Wettbewerb für den Neubau der Kantonalbank in Schaffhausen.

Bericht des Preisgerichtes.

II. Preis. Motto: Frauenkopf (gez.). Verfasser: Alb. Meyer, Architekt in Lausanne.

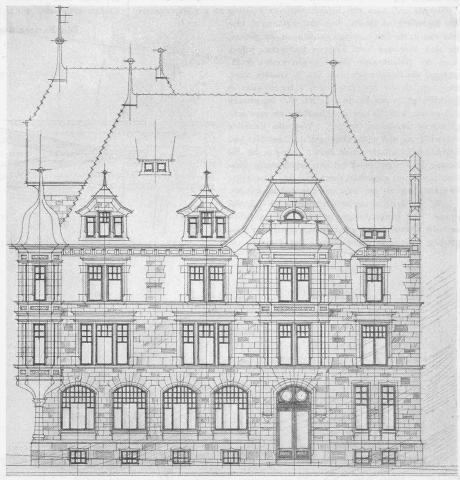
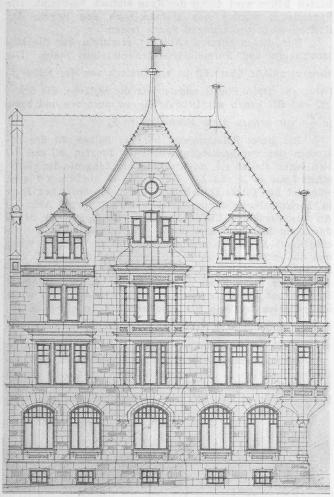
Nr. 77. Auch hier befindet sich der Eingang an der Bogenstrasse. Die Einteilung ist ähnlich dem vorhergehenden Projekt und ist die Kassenanlage so ziemlich die gleiche. Es sind hier auch zwei Treppen vorhanden, jedoch führt die Nebentreppe bloss in den ersten Stock, während die Haupttreppe bis in den Dachboden führt, überhaupt ist die Anordnung der Treppen nicht so glücklich gelöst wie bei Projekt Nr. 76. Im grossen und ganzen kann jedoch die Einteilung als eine sehr gelungene bezeichnet werden. Was die Fassaden anbetrifft, so sind auch diese gut durchgebildet und haben den Charakter einer Bank; dagegen ist die Lösung der beiden Giebel mit den angedeuteten Risaliten nicht ganz organisch durchgebildet. Das ganze Projekt kann als ein sehr gutes bezeichnet werden.

beschlossen Nr. 76, in erste und in Nr. 77 zweite Linie zu stellen. Die Treppenanlage von Projekt Nr. 76 muss derjenigen von Nr. 77 vorgezogen werden, ebenso die Fassaden.
